## Additif 38 – Règlement n° 39

### Révision 1 – Amendement 1

Série 01 d'amendements au Règlement – Date d'entrée en vigueur : 18 juin 2016

**Prescriptions uniformes relatives à l'homologation des véhicules en ce qui concerne l'appareil indicateur de vitesse et le compteur kilométrique, y compris leur installation**

Modèle A  
 (voir le paragraphe 4.4 du présent Règlement)

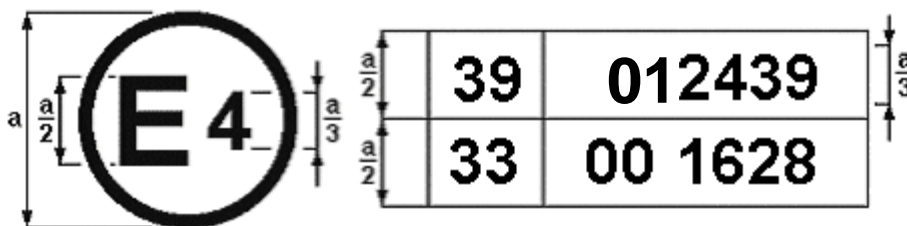
Annexes 1 et 2, modifier comme suit :

La marque d'homologation ci-dessus, apposée sur un véhicule, indique que le type de ce véhicule a été homologué aux Pays-Bas (E4), en application du Règlement n° 39. Le numéro d'homologation indique que l'homologation a été accordée conformément aux prescriptions du Règlement n° 39 modifié par la série 01 d'amendements.
